**AVIS RELATIF À LA PROTECTION
CONTRE LES EVENTUELS EFFETS NOCIFS ET NUISANCES
PROVOQUÉS PAR LES RAYONNEMENTS NON IONISANTS
GÉNÉRÉS PAR DES ANTENNES ÉMETTRICES STATIONNAIRES**

Commune : LES BONS VILLERS - Exploitant : ORANGE

Référence exploitant : 243C1_5 / 32243C1_1 / 42243C1_1 / 52243C1_1

Rapport n° 2824 / 2025

Figure 1 : Vue en plan des lieux de séjour et des points de contrôle

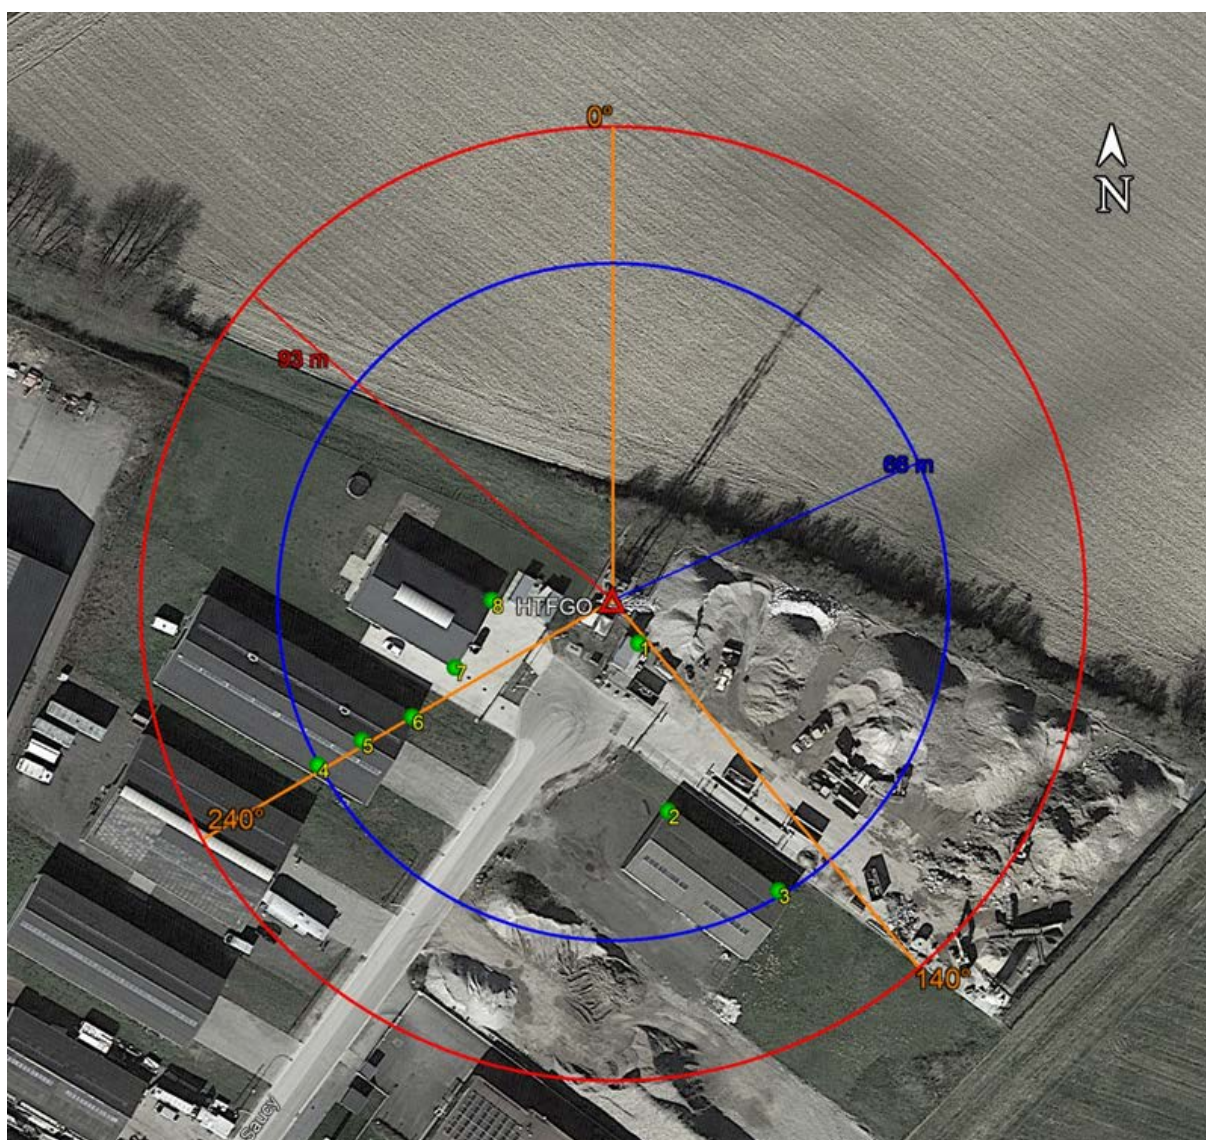
N° point de contrôle	LS	Atténuation (dB)	Indice d'exposition relatif à la limite par installation IE_i
5	LS4	3,0	0,026
6	LS4	3,0	0,021
4	LS4	3,0	0,017
3	LS2	3,0	0,017
2	LS2	3,0	0,011
7	LS7	3,0	0,010
1	LS1	3,0	0,007
8	LS7	3,0	0,006

En ce qui concerne les antennes de l'installation mentionnées dans le tableau 1, la distance maximale à laquelle la limite pourrait être atteinte, à l'extérieur, est égale à 87,7 m. S'il n'y a pas de LS à une distance inférieure, les antennes respectent forcément la limite d'immission.

Dans le cas des LS situés à l'intérieur des bâtiments, une atténuation d'obstacle est prise en compte et il en résulte que la distance maximale à laquelle la limite pourrait être atteinte se réduit à 62,5 m.

Figure 2 : Vue en plan des installations d’antennes dans un rayon de 300 mètres autour de l’installation faisant l’objet de la demande d’avis

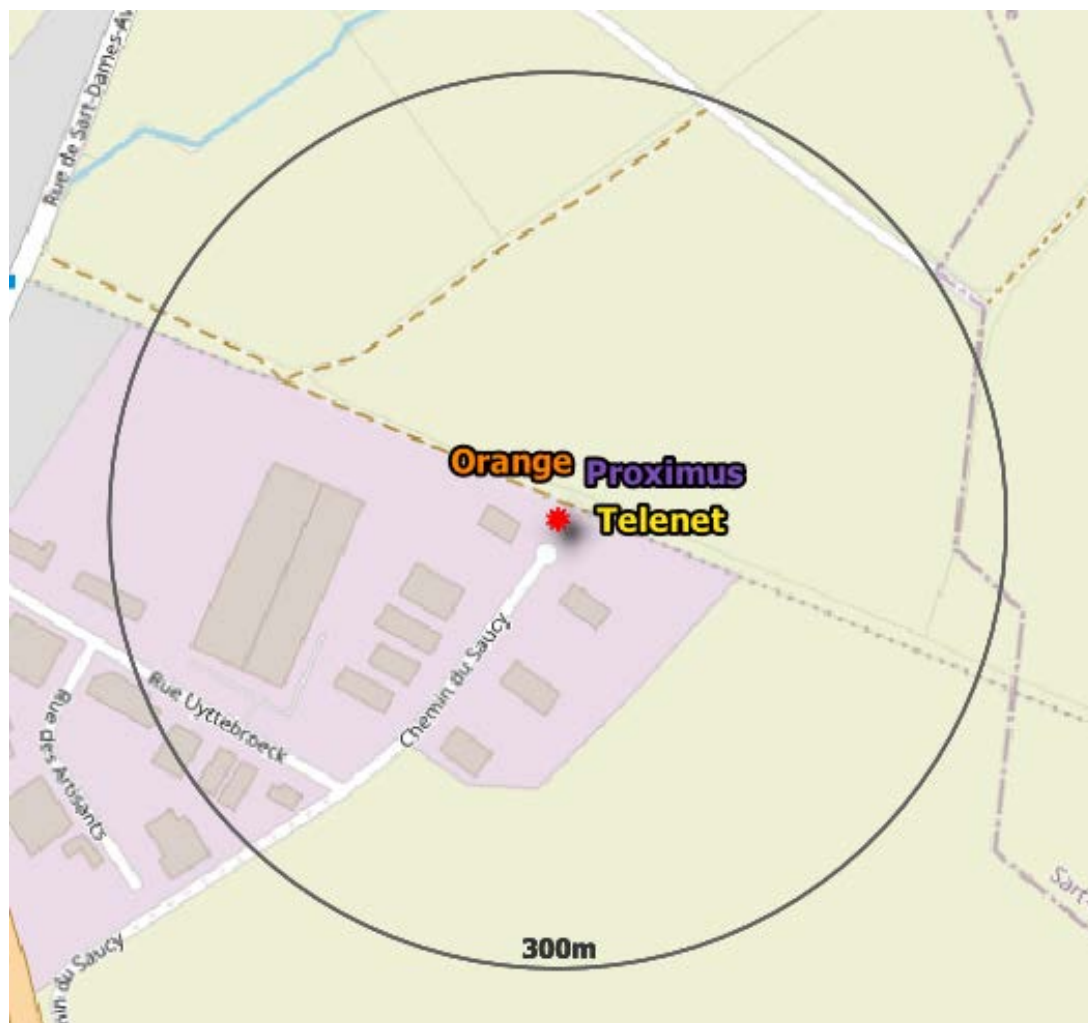
- il y a au plus 4 installations d'antennes émettrices stationnaires présentes dans la zone d'évaluation de 300 mètres de rayon représentée dans la figure 2, y inclus l'installation référencée dans le paragraphe 2 : la limite cumulative définie à l'article 4, §2 du décret est nécessairement respectée dans les lieux de séjour à l'intérieur de la zone d'évaluation de 300 mètres de rayon ;

- b) il y a exactement 5 installations d'antennes émettrices stationnaires présentes dans la zone d'évaluation de 300 mètres de rayon représentée dans la figure 2, y inclus l'installation référencée dans le paragraphe 2 et il existe, pour 3 ou 4 de ces installations, un avis attestant le respect de la limite abrogée de 3 V/m : la limite cumulative définie à l'article 4, §2 du décret est nécessairement respectée dans les lieux de séjour à l'intérieur de la zone d'évaluation de 300 mètres de rayon ;

- c) dans tous les autres cas, il a été vérifié que la limite cumulative définie à l'article 4, §2 du décret n'est pas dépassée dans les lieux de séjour sur base du nombre d'installations localisées dans la zone d'évaluation de 300 mètres de rayon représentée dans la figure 2, de leur localisation ainsi que des données inscrites dans la figure 1 et au paragraphe 4 du présent avis et dans les avis attestant le respect de la limite par installation ou de la limite abrogée de 3 V/m relatifs aux autres installations reprises dans la figure 2.

Compte tenu des considérations ci-dessus, il apparaît que l'intensité du rayonnement électromagnétique généré, dans les lieux de séjour situés dans un rayon de 300 mètres autour de l'installation référencée dans le paragraphe 2, par l'ensemble des antennes émettrices stationnaires de l'ensemble des exploitants du même site d'antennes émettrices stationnaires respecte la limite fixée à l'article 4, § 2 du décret.
